ORD. N° : 119  
ANT. : PROYECTO DE DISEÑO DE CALZADAS, ESCALERAS, MUROS Y/O VEREDAS PARA VARIOS SECTORES DE LA CIUDAD DE ANTOFAGASTA, CORRESPONDIENTE A LA VÍA CERRO LINZOR SUR ENTRE JUAN BOLÍVAR Y RÍO DOÑIHUE, PERTENECIENTE A LA ENTREGA 5, ANTOFAGASTA.  
MAT. : ENVÍA OBSERVACIONES A PROYECTO DE DISEÑO DE CALZADAS, ESCALERAS, MUROS Y/O VEREDAS PARA VARIOS SECTORES DE LA CIUDAD DE ANTOFAGASTA, CORRESPONDIENTE A LA VÍA CERRO LINZOR SUR ENTRE JUAN BOLÍVAR Y RÍO DOÑIHUE, PERTENECIENTE A LA ENTREGA 5, ANTOFAGASTA.  
ADJ. :

Antofagasta, 13 enero 2026

**PROYECTO PAVIMENTACIÓN PASAJE CERRO LINZOR SUR (ENTRE RIO DOÑIHUE Y CABO JUAN BOLIVAR)**

Figura 2

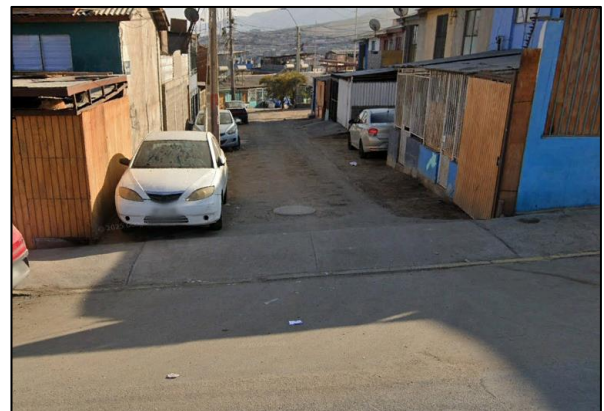
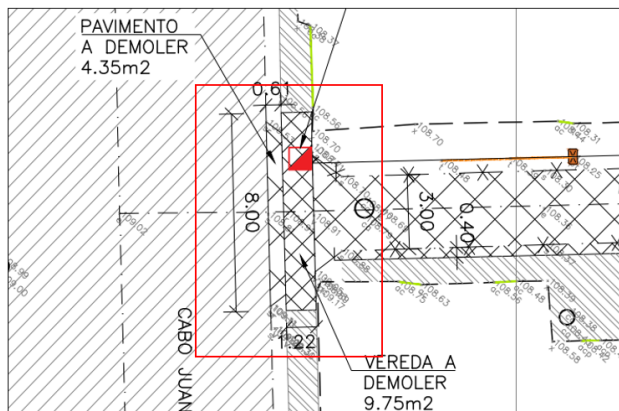
24. Plano de demolición debe quedar separado de la planta de pavimentos.
25. Para la demolición de radieres se debe considerar 30 cm.
26. Respecto a la demolición de radieres, indicar porque no se está considerando la demolición de aquello en el costado poniente.
27. Incluir el retiro de soleras en la intersección con Cabo Juan Bolivar.
28. Dado el retiro de soleras, se deberá incluir 50 cm de reposición de la calzada a intervenir.
29. Revisar vereda y soleras señaladas como a demoler en el área indicada en la figura 2. Esto difiere de lo existente en la actualidad.

Figura 3

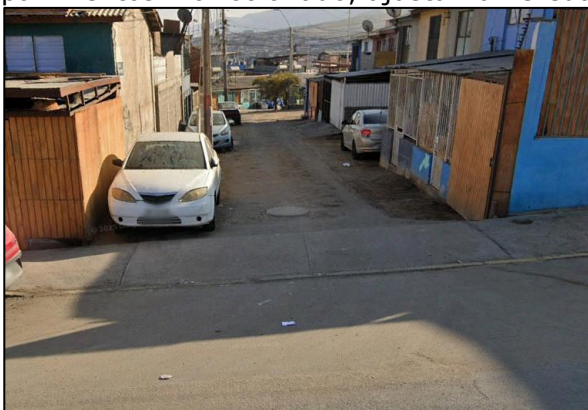
45. Corregir detalles y perfiles, ya que bases deben ser granulares no estabilizadas.
46. En la intersección con Cabo Juan Bolivar, se observa que la vereda existente se encuentra adosada a la solera (ver figura 3), situación que difiere de lo presentado en la planta de pavimentos. Por otro lado, ajustar la vereda reforzada según se muestra en la figura 4.
